改善箇所説明図

不具合内容

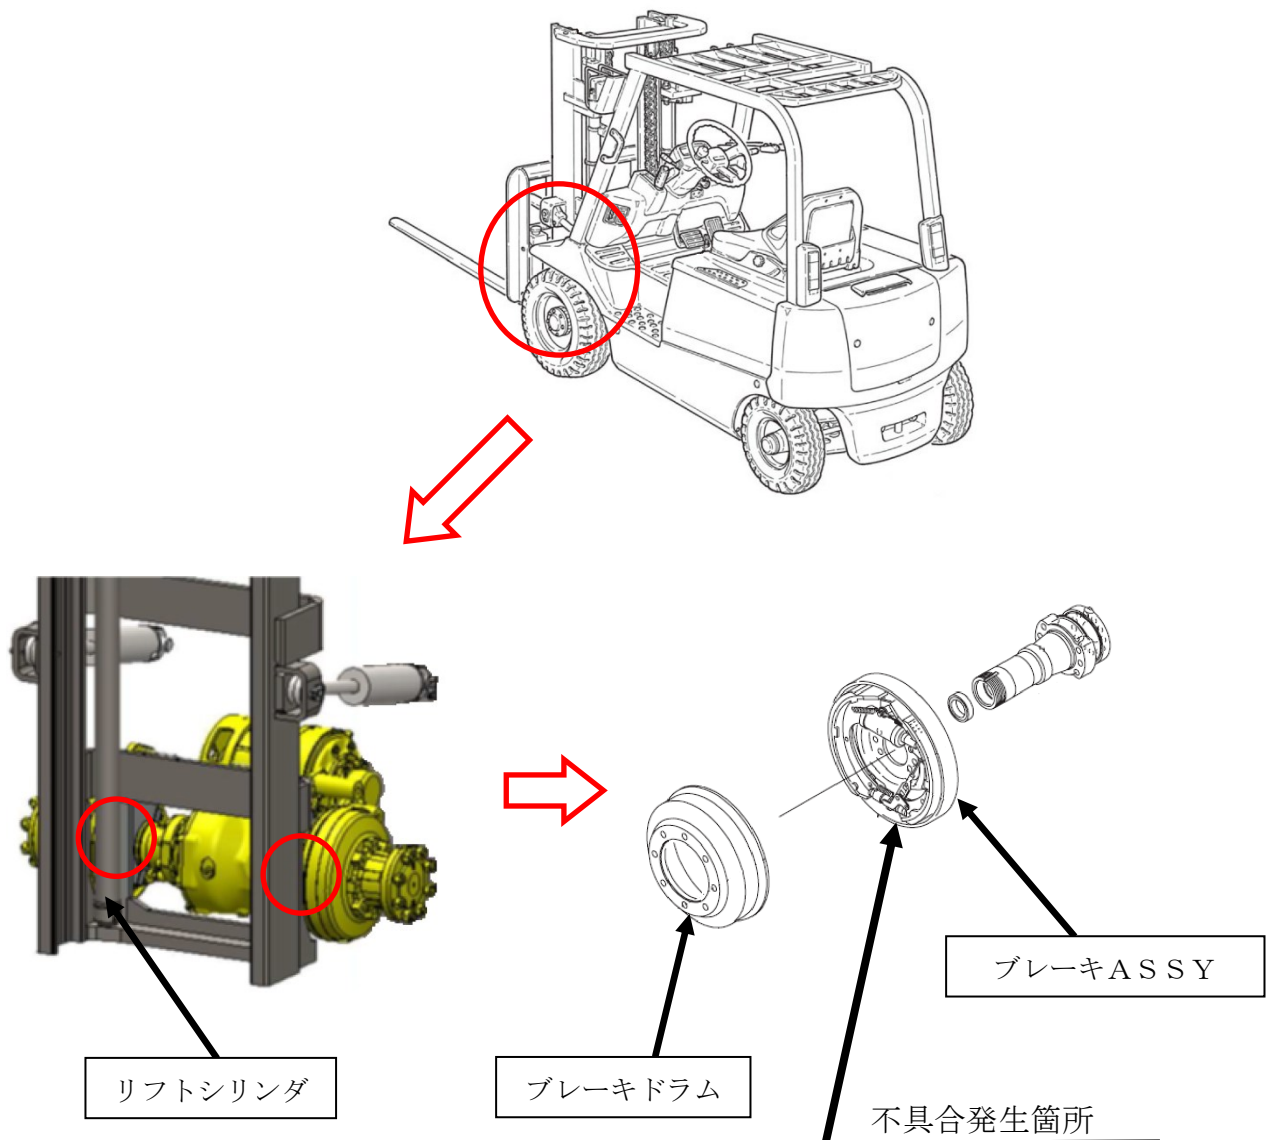
制動装置のバックプレートにおいて、設計検討が不十分なため、荷役装置のリフトシリンダと干渉しているものがある。そのため、荷役作業等でバックプレートとリフトシリンダに摩擦が生じ摩耗することにより、バックプレートが破損し、最悪の場合、制動力が低下するおそれがある。

全車両、バックプレートとリフトシリンダの隙間を点検し、干渉している場合又は摩耗している場合には、リフトシリンダを新品に交換し、ブレーキASSYを対策品に交換する。

識別：車台番号の末尾の右に白色ペイントを塗布する。
